# PM Geoteknik - Släntstabilitet

### Underlag för detaljplan Kråkvilan 1:20 m.fl., Tosterö, Strängnäs kommun

### 4.1.1 Kommentarer till tidigare utredningar

Figur 3 Foto M Gren i samband med undersökning hösten 2020.

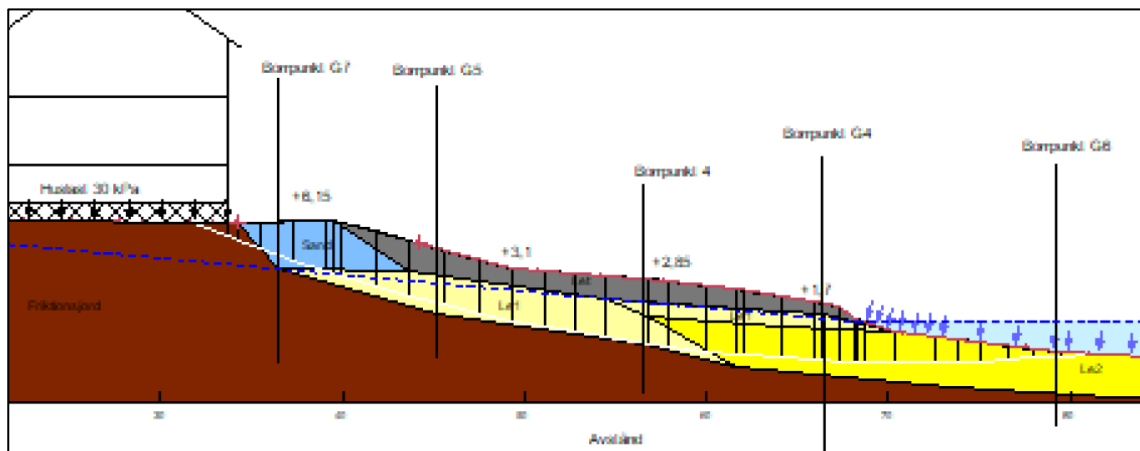
- ÄC:s undersökningar visar att en moränrygg finns vid sjöstugan vid Mälarens strand. Förekomst av morän och berg i väsentliga delar har inte kommenterats i Grens redovisning. Kartering och bilder visar även på formationer som kan bestå av fastmark (berg/morän) söder om bryggan vid sjöstugan (se röd markering i bilden nedan).

Figur 4 Grens beräkningssektion med ca 8 m lera vid undersökningspunkt G4. I punkt G6 visar sonderingar på 1,3 m lera som inte stämmer med redovisning i modellen. Beräknad säkerhetsfaktor  $F_c=1,414$  enligt Gren.

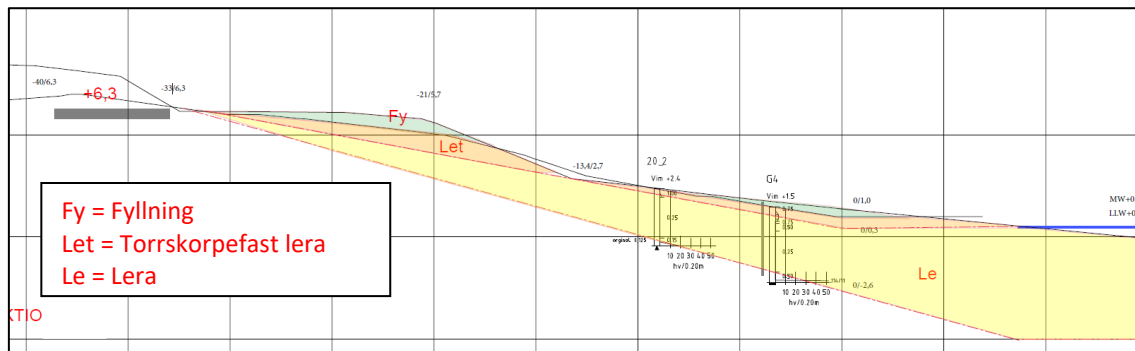
- Gren har inte redovisat geotekniska undersökningar i sektioner. Upprättade beräkningssektioner är därtill redovisade på så sätt att de inte är granskningsbara. I beräkningssektionen synes Gren anta leran i släntens nedre del (undersökningspunkt G4) uppgå till 8 m. Vilken vattenyta som antagits i Mälaren går inte att utläsa. Stabilitetsberäkningar för detaljplanen ska utföras för mesta ansträngda förhållanden, det vill säga för lägsta lågvatten (LLW).

- Grens utredning kan möjligen klassas enligt Skredkommissionens anvisningar som *översiktlig utredning*, varvid det krävs för *odränerad analys* att säkerhetsfaktorn för bebyggda områden och annan mark är  $F_c > 2$ . Som framgår av figurena ovan är Grens modell så bristfällig så den kan inte anses vara rättvisande för aktuella jordförhållanden.

- Gren har i beräkningar i enligt Figur 4 ovan ansatt två hållfastheter på lös leran med 9 respektive 5 kPa. Beräkningsresultatet  $F_c = 1,41$  är långt ifrån tillfyllest för en översiktlig utredning med krav på  $F_c > 2,0$  för både bebyggda områden som annan mark. Om Grens modell ovan skulle vara korrekt/rimlig föreligger stabilitetsproblem men när beräkningarna är gjorda med mer än dubbla sonderade lermäktigheten i glidyternas kritiska del kan beräkningarnas relevans ifrågasättas och kan inte ligga till grund för pågående detaljplanarbete.

Figur 5 Av PE uppritad geoteknik utifrån undersökningar utförda ÄC och Gren. Markyta från kommunens avvägning. Lermäktighet i punkt G4 är 3,6 m jämfört med Grens i modell i Figur 4 med 8 m. Med 3,6 m djup finns inte utrymme för den kritiska glidytan som redovisas i tidigare figur. Gult = lös lera, Brunt = torrskorpefast lera och Grönt = fyllning.
